Réf. CRMS : AA/GM/IXL20094_679_PREAL_Vautier_62_Wiertz

Objet : IXELLES. Rue Vautier, 62. Musée Wiertz. Aménagement de la « Maison des Citoyens » et ouverture de son jardin au public. Utilisation à des fins culturelles liées à sa nouvelle affectation.

Avis de principe de la CRMS

Extension projetée au rez-de-chaussée – vues du projet extr. du dossier de demande

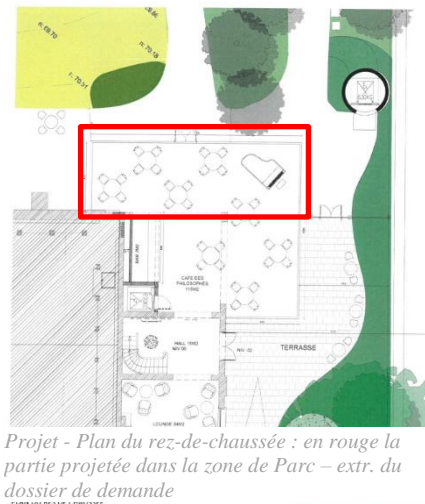
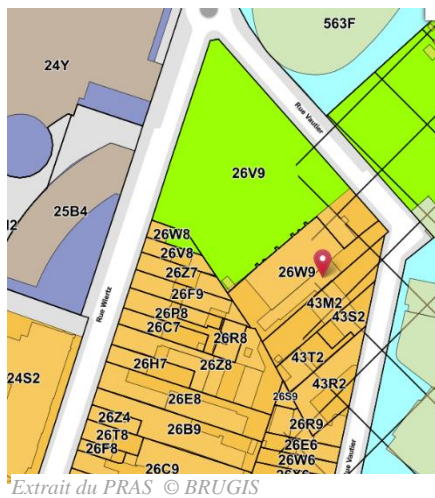
Le projet propose d'étendre la maison Wiertz au niveau du sous-sol et du rez-de-chaussée, dans l'emprise du jardin qui est repris en zone de parc au PRAS. La CRMS ne souscrit pas au principe de l'ouverture quasi complète des façades au rez-de-chaussée (les façades classées doivent être conservées au maximum) et est réservée par rapport à l'impact de l'extension sur le bien classé, telle que proposée, jugeant qu'elle perturbe la lisibilité, l'ordonnancement, et les caractéristiques d'origine des façades. Mais plus fondamentalement encore, elle questionne la conformité du projet aux prescriptions planologiques du PRAS et s'interroge sur la possibilité de pouvoir construire en zone de parc. Elle demande que ce point soit clarifié avant de se pencher sur l'évaluation d'une éventuelle extension à cet endroit.
